東海第二発電所

工事計画認可申請に係る論点整理について (コメント回答)

平成30年6月14日
日本原子力発電株式会社

図1 スクリュー式ポンプの構造概要

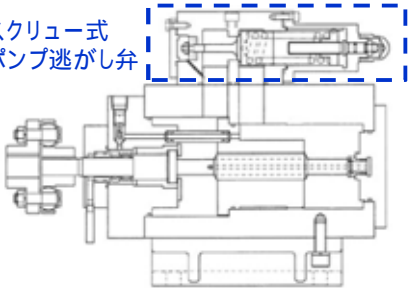
「逃がし弁」の加速度の許容値(機能確認済加速度)の出典及び適用性について説明すること。

逃がし弁の許容値である機能確認済加速度は、J E A G 4601-1991 追補版(以下「J E A G 4601」という)の弁駆動部の機能確認済加速度に定められた安全弁のうち、最も小さいPWR加圧器安全弁の5.0[G] を参考に設定した(表1)。設定に当たっては、PWR加圧器安全弁が縦置きであるのに対し、スクリー式ポンプ逃がし弁は横置き設置であるため、以下のように配慮している(表2)。

- ✓ PWR加圧器安全弁の水平方向の機能確認済加速度を90°変換して鉛直方向の機能確認済加速度として5.0[G]を適用()することが可能と考えるが、設置向きの違いを勘案して安全側に1.0[G]を許容値として評価
 - ✓ PWR加圧器安全弁で規定していない鉛直方向(弁軸方向)が、スクリー式ポンプ逃がし弁の水平方向(弁軸方向)になる()ことから、水平方向の許容値に1.0[G]を適用
- 先行プラントにおけるギヤ式ポンプ逃がし弁においても適用している。また、鉛直方向の機能確認済加速度に1.0[G]を適用している。

図1 スタンドパイプ断面図

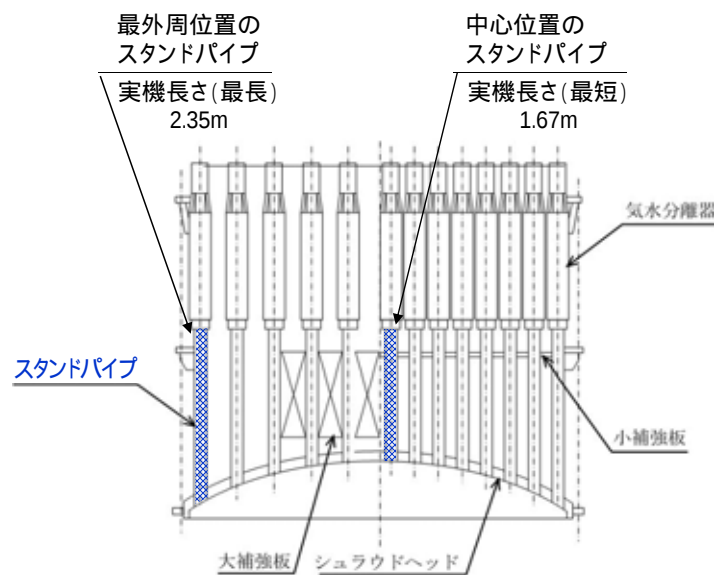
第562回審査会合(平成30年4月5日)において, スタンドパイプに適用する極限解析に関して, 解析モデルの妥当性及び極限解析の保守性について説明するとともに, 極限解析モデルの妥当性を補完するため, スタンドパイプの解析モデル長さを長くした場合の影響確認(追加解析)結果を示すことを説明している。また, 同審査会合において, 次葉に示すコメントを受けている。

実機スタンドパイプ長さ1.67m～2.35mを考慮し, 第562回審査会合(平成30年4月5日)で示した解析モデル長さ1.0m及び1.5m条件での解析に加えて, スタンドパイプ長さによる影響を確認するため, 解析モデル長さ2.0m及び2.5m条件での追加解析を実施した。解析の結果, 解析モデル長さの違いによっても有意な差がないことを確認した。

図5 スタンドパイプ225本モデル図(FEMモデル)

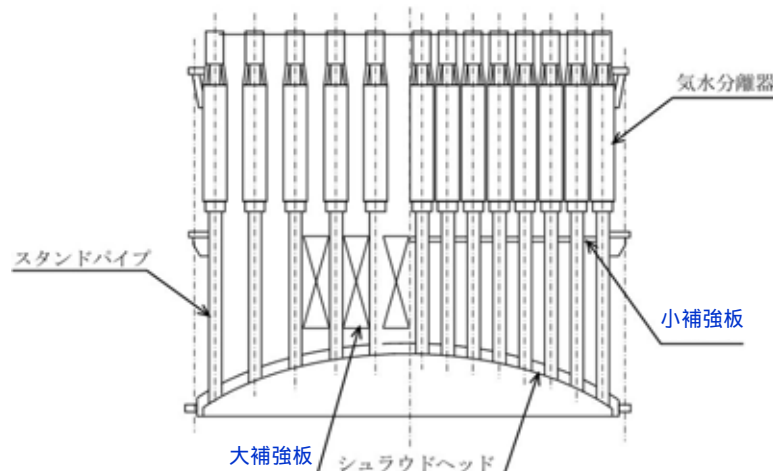
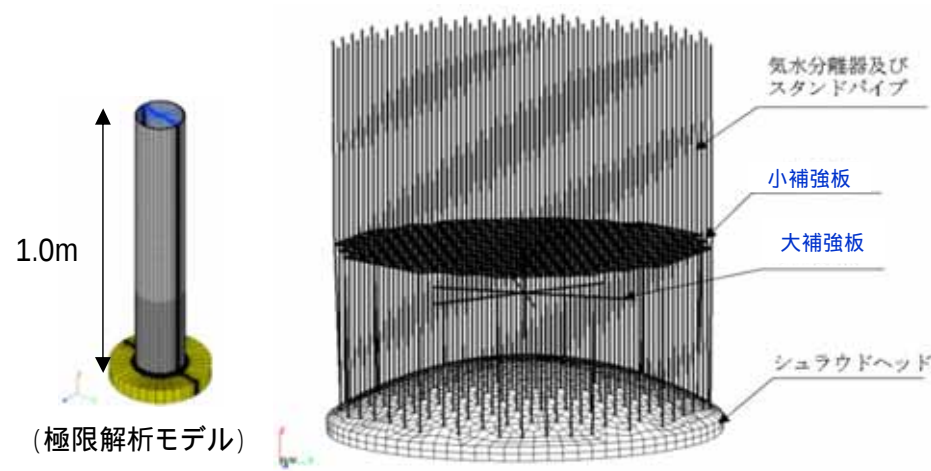
スタンドパイプ225本モデルにおける補強板が解析に与える影響について説明すること。
引張試験における荷重(モーメント)と極限解析の荷重(モーメント)の差異について定量的に説明すること。
スタンドパイプの変形に伴う蒸気乾燥器スカートと気水分離器の干渉の有無及び解析上の扱いを整理して説明すること。

第562回審査会合(平成30年4月5日)において、極限解析モデル(1本モデル)の荷重の妥当性を確認するため、実機と同じ全225本のスタンドパイプをモデル化した場合の荷重の算出結果について説明した。この際、スタンドパイプの大補強板及び小補強板(以下「補強板」という。)が健全であることを前提としている。このため、225本モデルに補強板をモデル化することの妥当性(解析への影響)を確認することを目的に、補強板の健全性について評価した。評価の結果、補強板に生じる応力は許容応力以下であり、全225本のスタンドパイプをモデル化した解析結果に影響がないことを確認した。

図1 ジェット流の拡がり(解説図 PVE-3113.2)

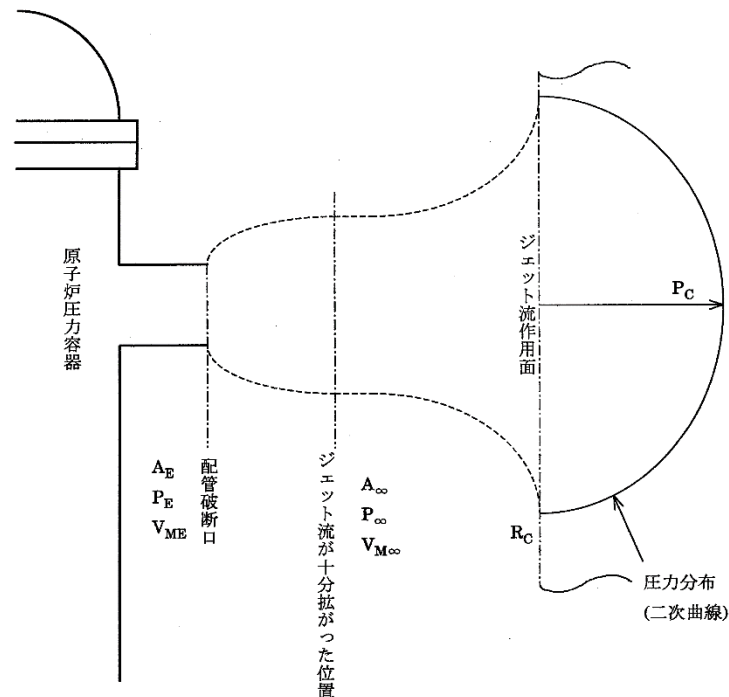
SA時機械荷重(ジェット荷重や主蒸気逃がし安全弁の吹き出し反力)を定量的に算出し、順次計算結果を示すこと。

建設時の設計条件を使用することを含め、強度評価条件の妥当性を示すこと。

配管破断時のジェット荷重の算出については, 日本機械学会設計・建設規格2005(解説 PVE-3113)の手法に従って実施する。

原子炉压力容器に作用するジェット力は, 下記のジェット力が反作用するとして評価を行う。

なお, 東海第二発電所建設時における原子炉格納容器へのジェット力の評価において, F.J.Moodyの理論が用いられており, この評価式は(解説 PVE-1.1)と同様である

図1 重大事故時の蒸気等の流れ

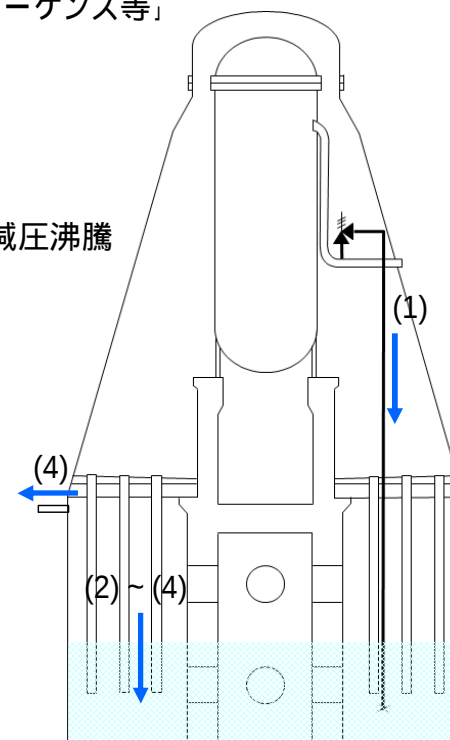
設計基準事故時の動荷重に包絡されること等の確認結果を示す。

DBA及びSA時のPCV動荷重を決定する要素について、定量的に説明すること。

上記事象において、想定される動荷重は以下のとおり(図1)。

- (1): 原子炉圧力容器からサプレッション・チェンバへ蒸気等が流入する際に生じる動荷重
- (2)~(4): ドライウェルからサプレッション・チェンバへ蒸気等が流入する際に生じる動荷重
 - (2), (3)はドライウェル内で発生した蒸気によって、サプレッション・チェンバへ蒸気等が移行
 - (4)はサプレッション・チェンバから圧力を逃すことにより、ドライウェルとサプレッション・チェンバとの差圧によって、ドライウェル内の蒸気等が流入。また、減圧によりサプレッション・チェンバ内のプール水が飽和温度に達し沸騰。

第1図 試験装置図

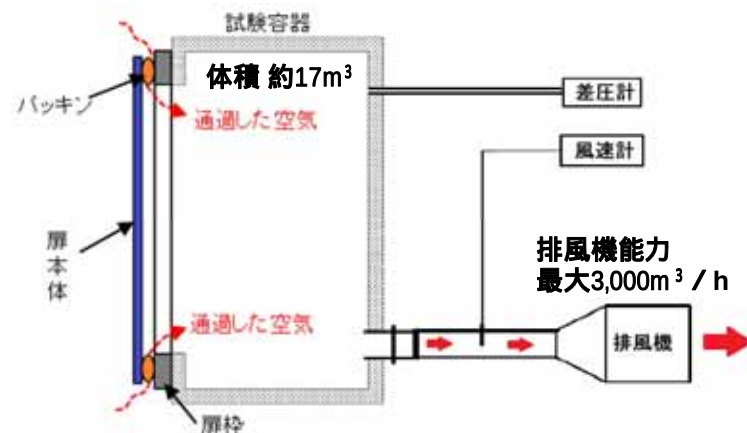
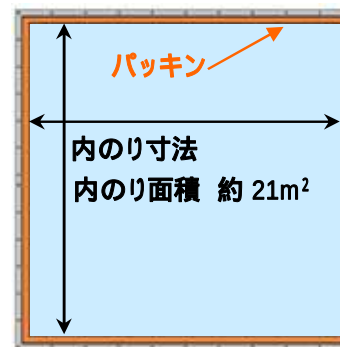
ブローアウトパネル閉止装置の気密性能試験における流量の算出方法について要領書に説明を追加すること。

・気密性能試験は、ASTM E283-4に準じた試験装置を用いる。排風機により試験容器内の空気を排出し、試験容器内外に圧力差を生じさせ、試験体のパッキンを通じた空気量を測定する。

・風速計により測定した風速V (m/s)、風量測定管の断面積S (m^2) から、通過した空気量Q (m^3 / h) は、
 $Q = V \times S \times 3,600$ (m^3 / h)。なお、風量測定管は、直径φ50mm (通過した空気量が多い場合はφ130mm) を使用する。

R/B E.L.63.65m 床応答スペクトル(NS方向)とターゲットスペクトル

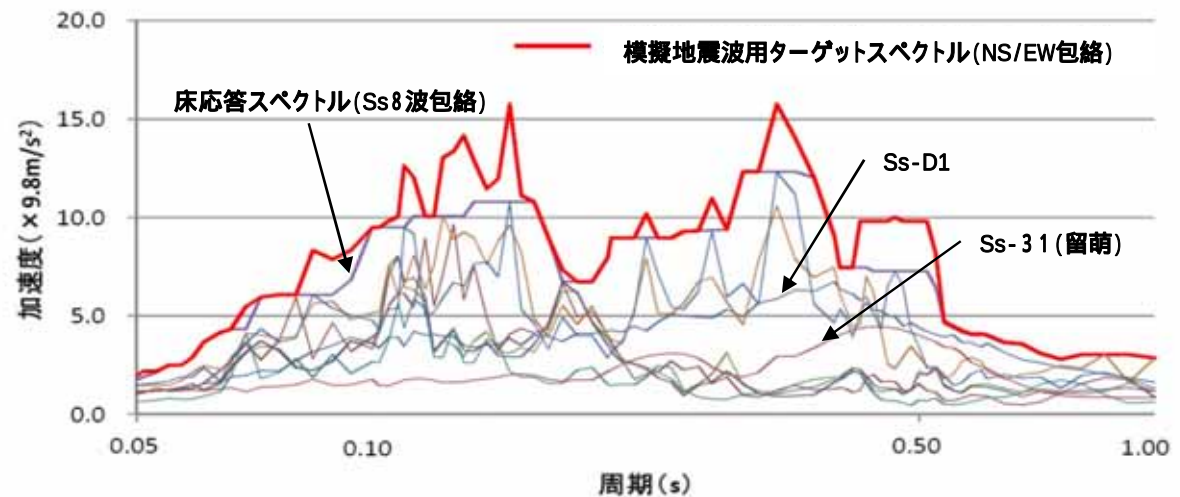
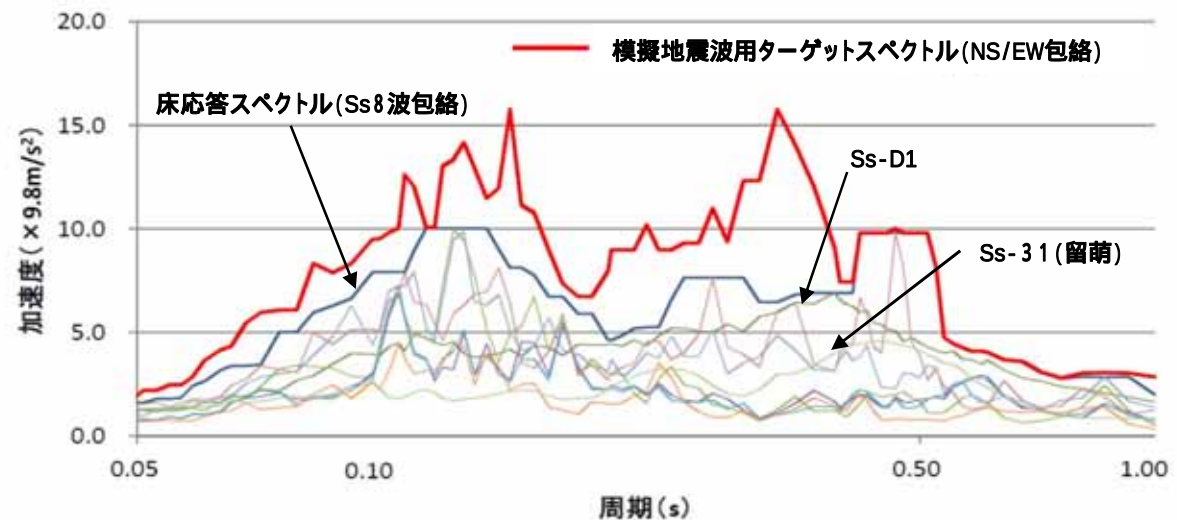
模擬地震波の床応答スペクトルについて、方向に依存しない応答スペクトルのNS / EW方向への分け方を説明すること。

・建屋モデルがNS / EWで異なるため、NS / EWで同じ応答スペクトルが入力された場合でも、床応答スペクトルはNS / EW方向で異なること、また、Ss-D1, Ss-31以外の断層波の応答スペクトルは、NS / EWで異なることから、床応答スペクトルはNS / EWの各々の方向で別々に作成

・加振用模擬地震波用床応答スペクトル(ターゲットスペクトル)は、NS / EW両方向の床応答スペクトルとばらつきを考慮した地震の床応答スペクトルの全てを包絡するように作成(NS / EWで同じターゲットスペクトル)

・ターゲットスペクトルとなるようNS / EW方向別に地震波(時刻歴波)を作成

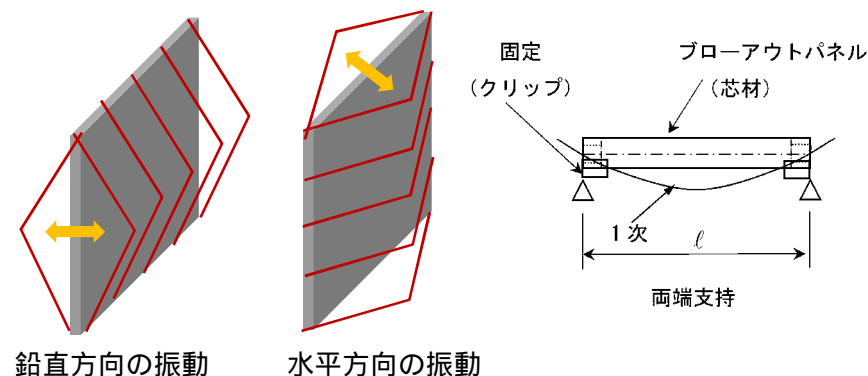
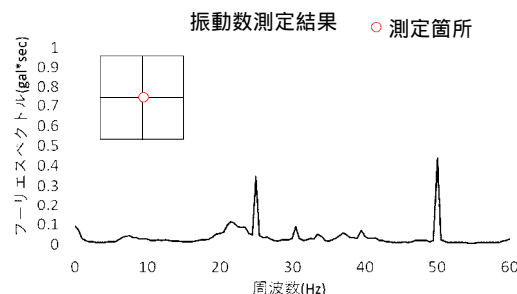
ブローアウトパネルの耐震評価に当たって、ブローアウトパネルの設置・取付状況を踏まえた固有値の考え方を整理し提示すること。

◆ブローアウトパネルの固有振動数を以下の2つの方法により求め、小さい方をブローアウトパネルの固有値とする。

実機大モデルの固有振動数をタッピングにて測定し固有振動数、減衰定数を確認した。

・測定結果：1次固有振動数は約25Hz

2次固有振動数は約50Hz

図1-2 モックアップ試験装置概要

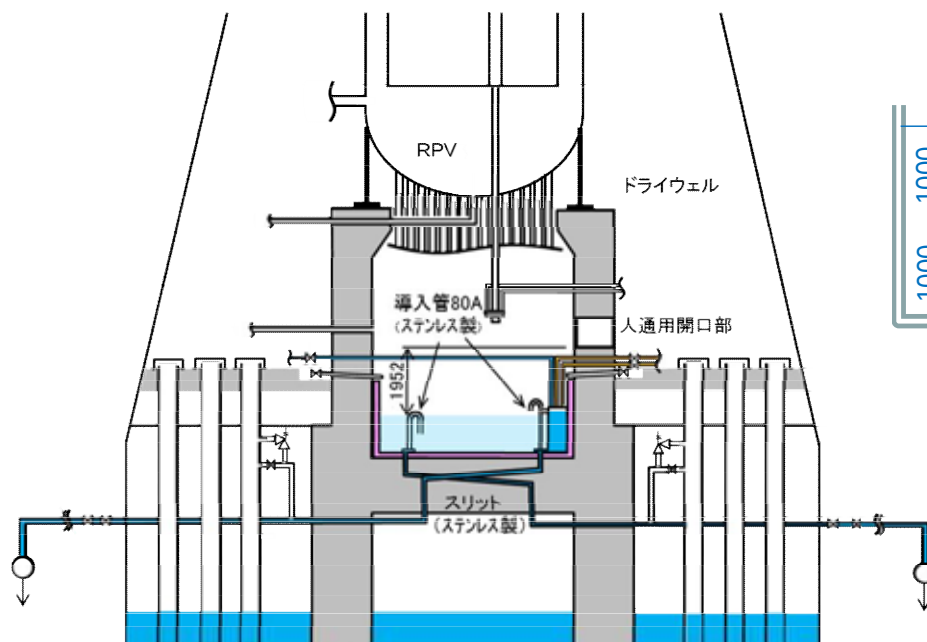
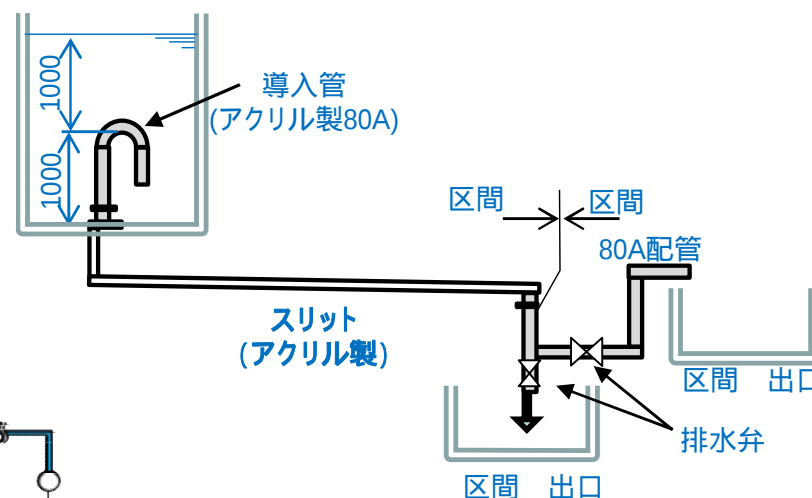
<コメント> 異物混入を想定した試験も含め、モックアップ試験の結果について示すこと。

試験設備は、導入管、スリット、下流配管で構成される。(図1-2)

導入管及びスリットは実機形状・寸法を模擬し、内部の流動状況を観察するため透明なアクリル製としている。材質が実機(ステンレス鋼)と異なるが、表面粗さは同等であり、圧損への影響は小さいことを確認している。

ペDESTAL概要図(断面図)

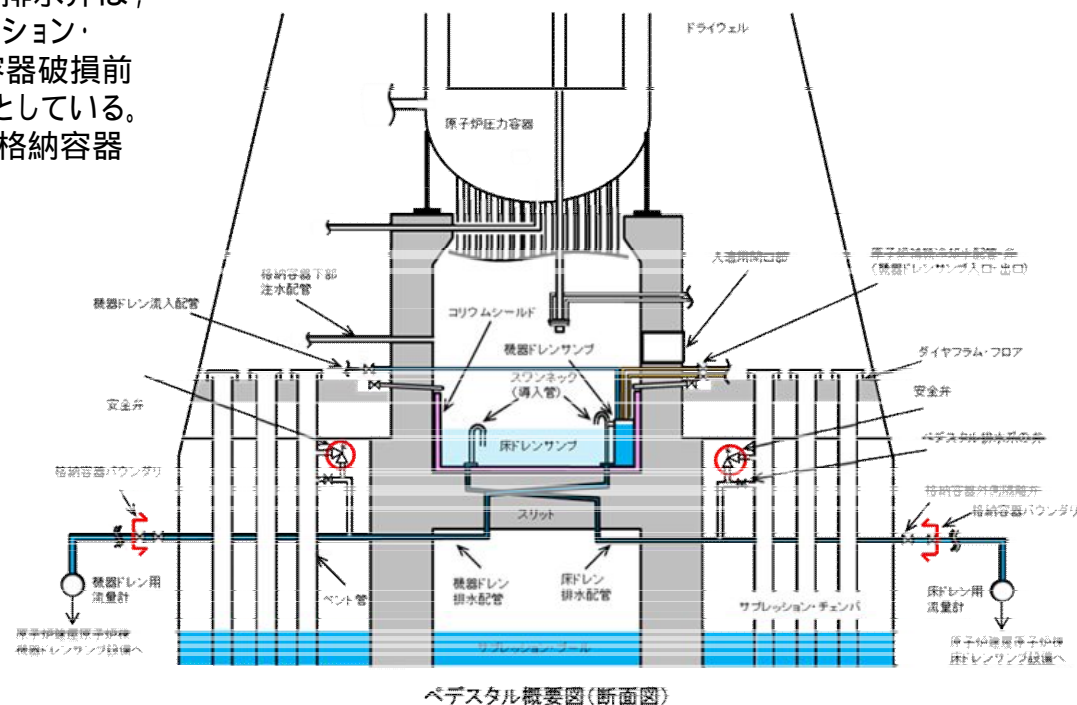
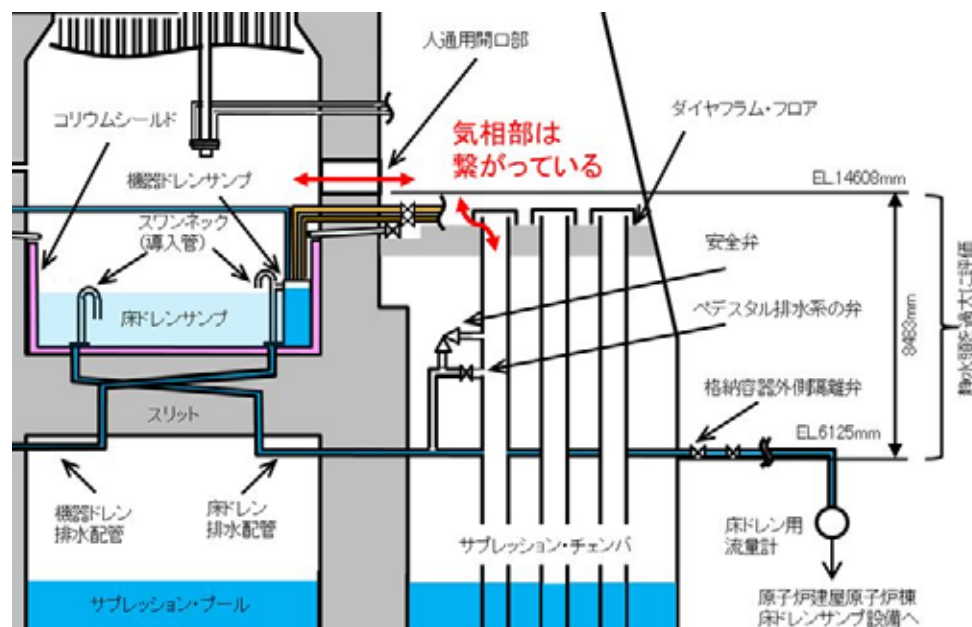
< 経緯, コメント > 5/31審査会合の資料に記載されたペDESTAL排水ラインのラプチャーディスクの扱いについて, ドライウェル内水位調整の機能に悪影響を与えないことも含め, 整理して示すこと。

< 回 答 > その後の検討にて, ラプチャーディスクではなく安全弁を設置することとした。
ここでは, 安全弁の設置に係る悪影響について整理して示す。

・配管内部の圧力上昇防止の観点では, ラプチャーディスクの設置においても機能を満足するが, ラプチャーディスクは一度開放されると閉止ができないことから, ペDESTAL内水位維持の観点から安全弁を採用する。

安全弁の設計吹き出し圧力(0.62MPa以下)は、排水ライン配管の最高使用圧力以下とする設計。安全弁を設置している配管はドライウェル気相部と連通し、格納容器内の圧力が上昇する場合でも、安全弁前後の差圧は加わらない。

格納容器外側隔離弁「閉」の状態、ペDESTAL排水系からの排水時及び排水停止後のペDESTAL水位維持の際は、配管内にペDESTALからの静水頭が加わるが、保守的に評価した最大水頭はペDESTAL水位と排水配管低部のレベル差である約8.5m(0.08MPa相当)であり、その間に設置する安全弁取り付け配管の圧力が安全弁吹き出し圧力に達することはない。

安全弁作動により配管内の圧力を解放後すぐに安全弁は閉じた状態にもどるため水位維持は可能であることから注水による水位管理を阻害しない。

図1 解析モデルの概念図

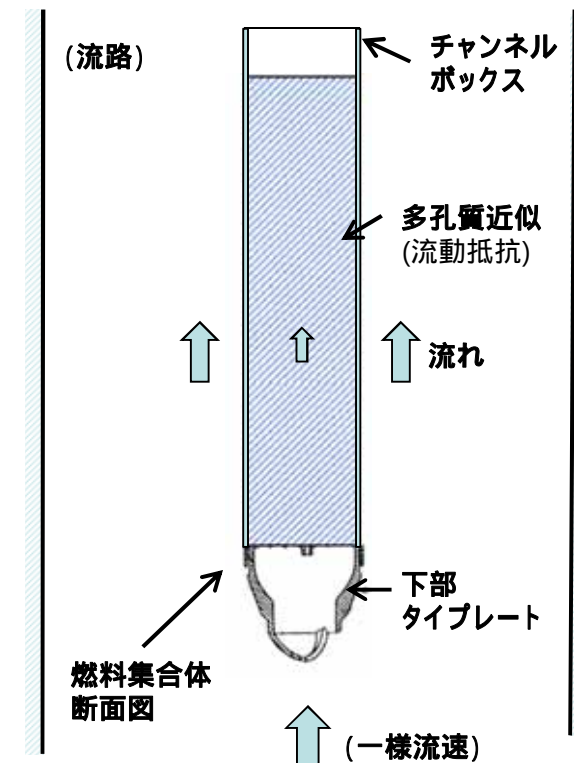
CFD解析モデルについて説明すること。

今回の試験において、試験体の形状については実機と同じものを使用するが、速度及び水温の不足分をレイノルズ数で整理して、CFD解析により抗力係数を求め補完する。

- 燃料集合体外形の詳細形状を模擬(下部タイプレートCADを使用)
- 燃料集合体内部形状を多孔質近似(実際の集合体内の流動抵抗係数(燃料設計値)を設定)

- 解析コード: 汎用熱流体解析コード(STAR-CCM+)
- 解析手法: 定常単相流解析
- 乱流モデル: チャンネルボックス近傍をより精緻に計算するモデル
- メッシュ条件: チャンネルボックス近傍にメッシュを密に配置し、流速分布を考慮
